Controle verslag van elektrische installaties op laagspanning en op zeer lage spanning

REF. 87/2024/58302/02:1

DATUM VAN CONTROLE 12/03/2024 AGENT Quentin Delhaye
ADRES VAN CONTROLE Hallesesteenweg 125 (verdieping 1er) - 1640 Sint-Genesisius-Rode TYPE CONTROLE Controlebezoek verkoop oude installatie (8.4.2)

BESLUIT : NIET CONFORM

Elementaire situatieschets et samenvattende beschrijving van de borden

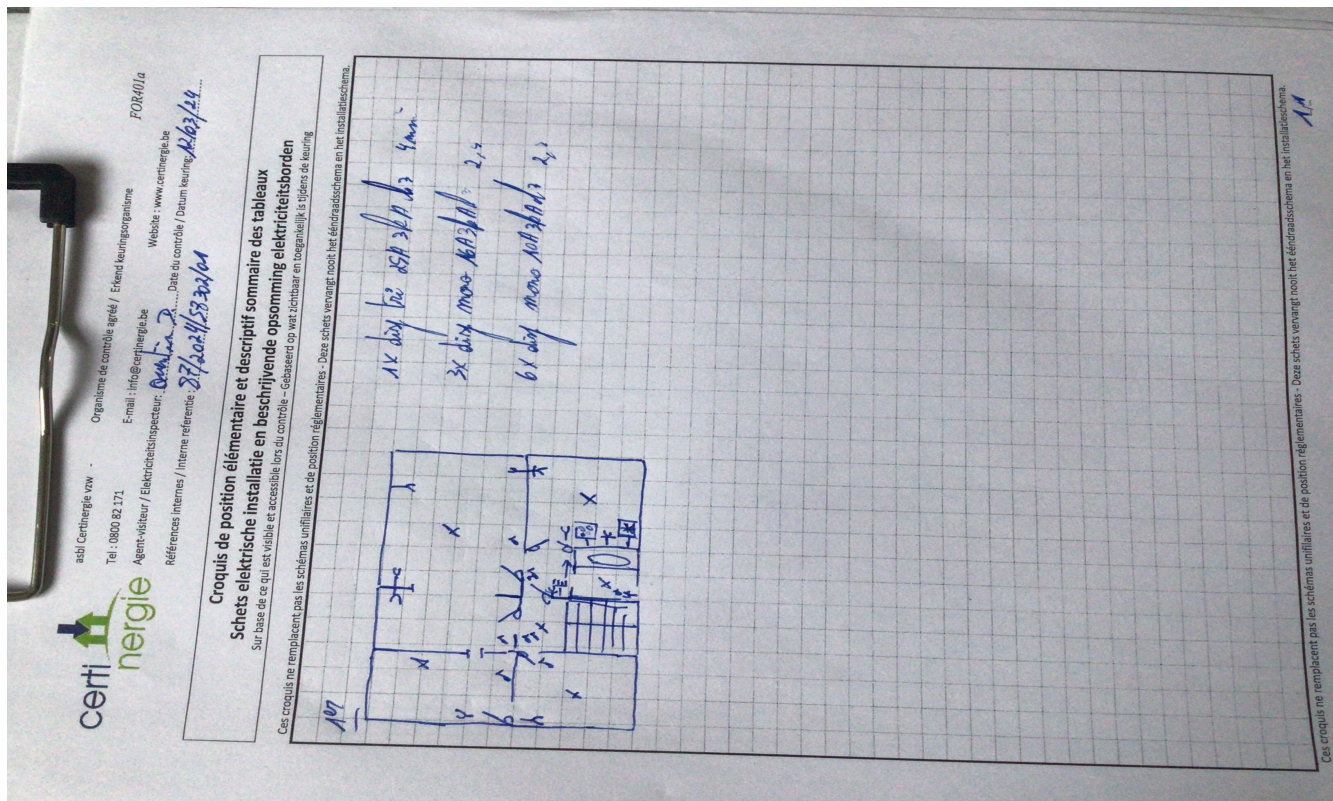
Conformiteit eendraadschema's en situatieplan Niet OK | Aantal verdeelborden 1 | Aantal stroombanen 10

- De eendraadschema's en/of situatieplannen zijn niet aanwezig. - 3.1.2.;6.4.6.;6.5.7.;9.1.2.
- De beschermingsgraad van de ruimte moet ten minste IPXX-D zijn voor ruimtes publiek toegankelijk en IPXX-B voor gewone ruimtes (& andere). - 4.2.2.1.;4.2.2.3.
